Ausschreibung 2025_19 – Schulstandort Döbeln Ost, Neubau einer zweizügigen Grundschule mit Schulhort, Los 13 Vorhang-Fassade_WDVS

zu oben genannter Ausschreibung erhielten wir am 20.02.2025 eine 1. Bieterfrage:

- Anlage 1_zu Bieteranfrage 1 vom 20.02.2025.

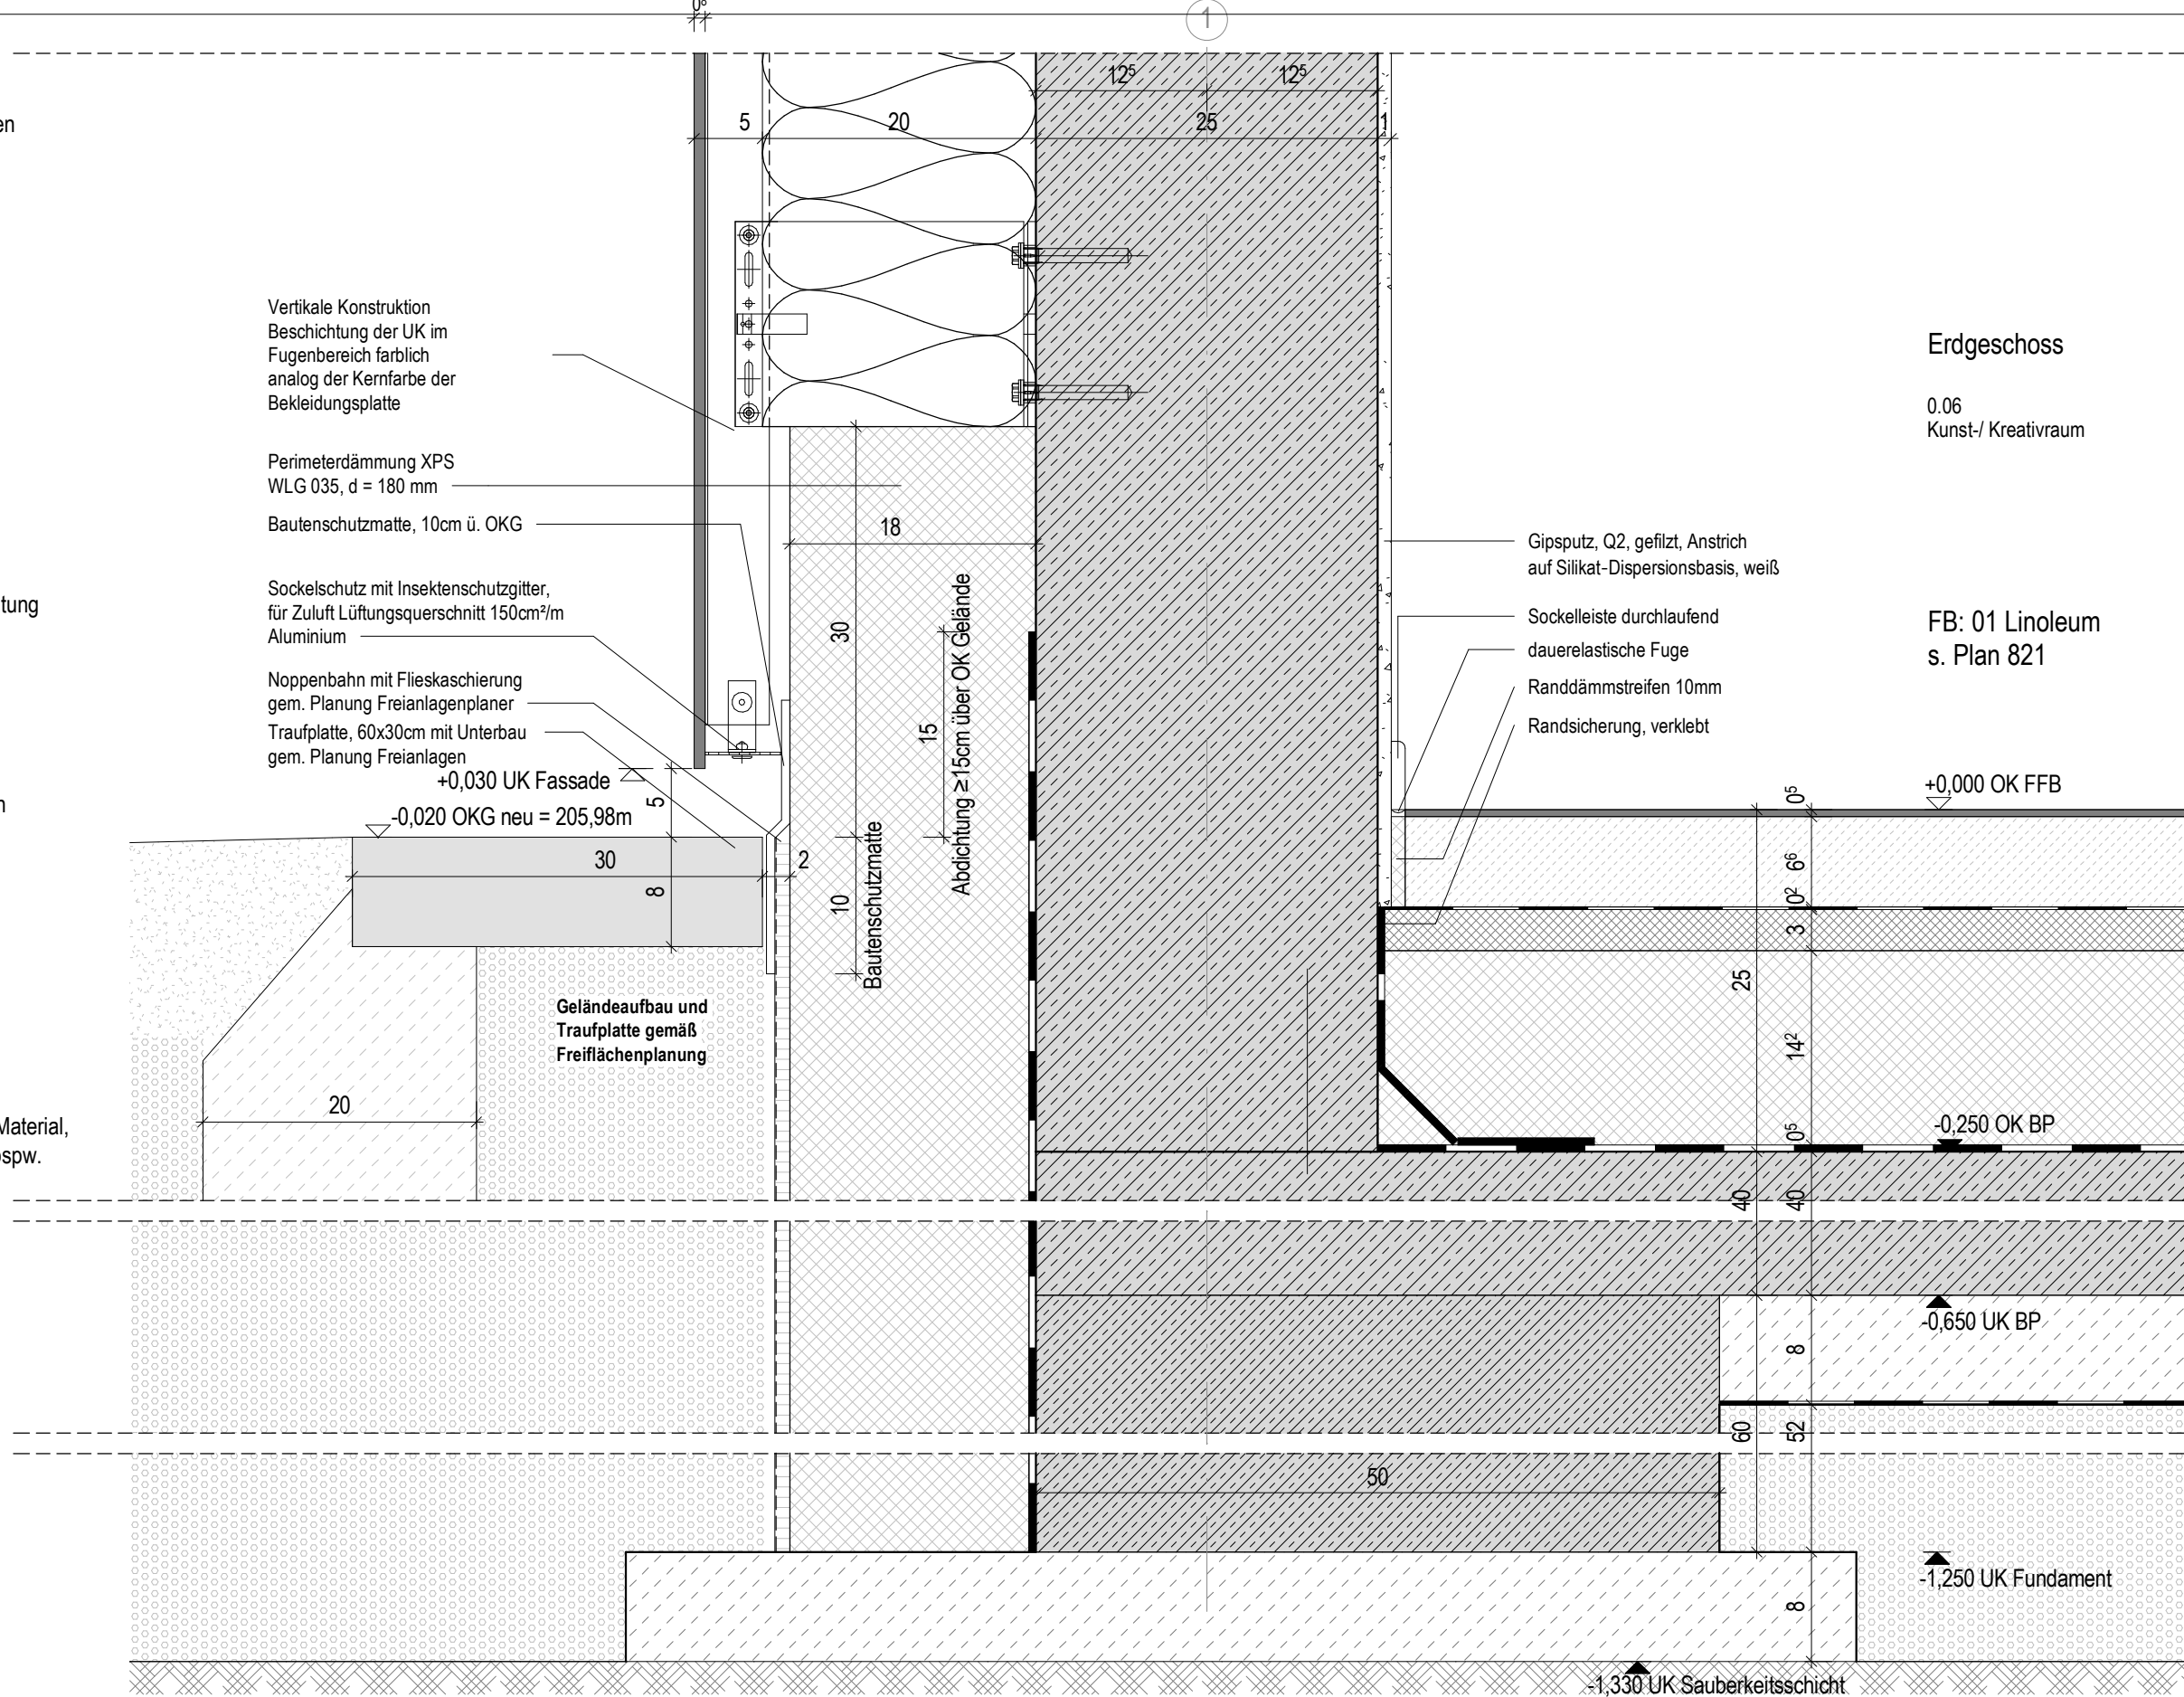
1) Pos. 03.11 Beschichtung von Perimeterdämmung schwarz
Soll die Perimeterdämmung gebäudeumlaufend mit einem schwarzen Farbanstrich versehen werden?

Ist unter der Angabe zur Breite mit 20 cm, die Höhe zu verstehen, mit 20 cm?

Wie ist der Hinweis „im Bereich der Fugen“ zu verstehen?

Gehen wir richtig in der Annahme, dass die vorhandene Perimeterdämmung von einem Fremdgewerk, z. B. durch eine Verblechung, geschützt wird?

Bitte senden Sie uns zur Sockelausbildung eine Detailzeichnung zu.

Anbei senden wir Ihnen die Anlage 1 zur 1. Bieteranfrage, in diesem Schnitt sehen Sie, dass die Perimeterdämmung (meist rosafarben) nicht über die volle Höhe mit einem Sockelschutz versehen ist, so dass durch die vertikalen Fugen der Plattenbekleidung im Sockelbereich die Perimeterdämmung sichtbar bleiben wird. Deshalb soll gem. Pos. 03.11 Beschichtung von Perimeterdämmung schwarz ein 20 cm breiter Streifen über die Höhe der Perimeterdämmung im Bereich der vertikalen Fugen der Plattenbekleidung ausgeführt werden.
